リコール届出一覧表

リコール届出日：平成29年7月28日

リコール届出番号	外-2515	リコール開始日	平成29年7月29日
届出者の氏名又は名称	ジャガー・ランドローバー・ジャパン 株式会社 代表取締役 ハンソン・マグナス・ユタカ	製作国：英国 製作者名：ジャガー・ランドローバー・リミテッド 問い合わせ先： ランドローバーお客様相談室 0120-922-992	
不具合の部位（部品名）	エアバッグ装置（インフレーター）		
基準不適合状態にあると認める構造、装置又は性能の状況及びその原因	助手席用エアバッグのインフレーター（膨張装置）において、ガス発生剤の吸湿防止が不適切であった場合、高い湿度の環境下で温度変化を繰り返すと、ガス発生剤が劣化することがある。そのため、エアバッグ展開時にインフレーター容器が破損するおそれがある。		
改善措置の内容	全車両、エアバッグユニットを対策品に交換する。なお、対策品の準備に時間を要することから、まずは全ての使用者に対しダイレクトメール等により連絡し、対策品の準備ができた段階で古い車両の使用者から再度連絡し、交換作業を行う。		
不具合件数	0件	事故の有無	なし
発見の動機	本国メーカーからの情報による。		
自動車使用者及び自動車分解整備事業者に周知させるための措置	<ul style="list-style-type: none"> ・使用者：電話又はダイレクトメールで通知する。 ・自動車分解整備事業者：日整連発行の機関誌へ掲載する。 ・改善実施済車には、運転席側ドアロックストライカー付近に外-2515のステッカーを貼付する。

改善箇所説明図

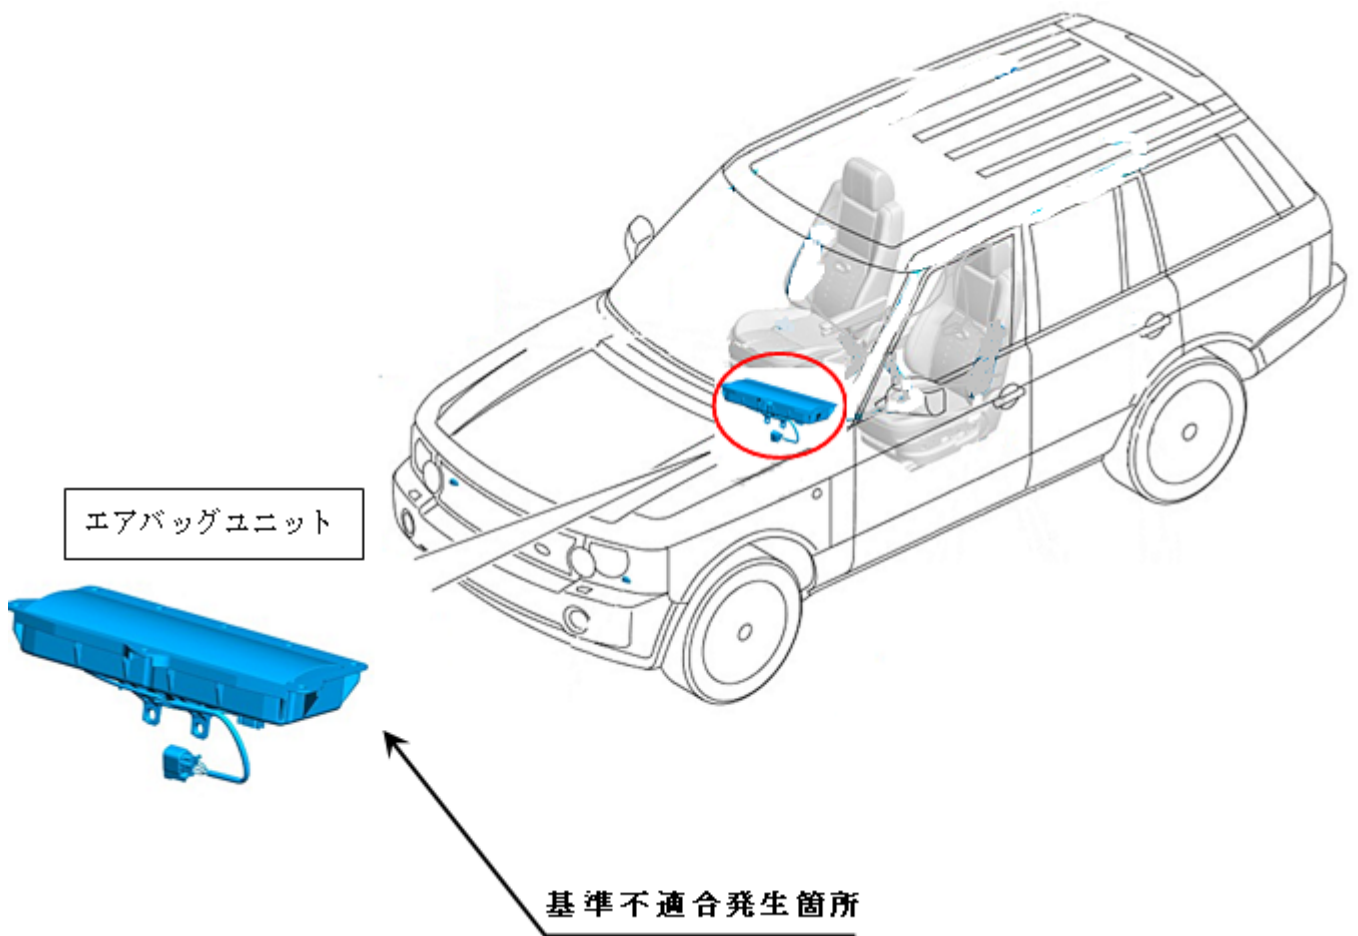
助手席用エアバッグのインフレーター（膨張装置）において、ガス発生剤の吸湿防止が不適切であった場合、高い湿度の環境下で温度変化を繰り返すと、ガス発生剤が劣化することがある。そのため、エアバッグ展開時にインフレーター容器が破損するおそれがある。

全車両、エアバッグユニットを対策品に交換する。なお、対策品の準備に時間を要することから、まずは全ての使用者に対しダイレクトメール等により連絡し、対策品の準備ができた段階で古い車両の使用者から再度連絡し、交換作業を行う。

助手席ドアチェックアームのボディ下側取付けボルトに白ペイントを塗布する。
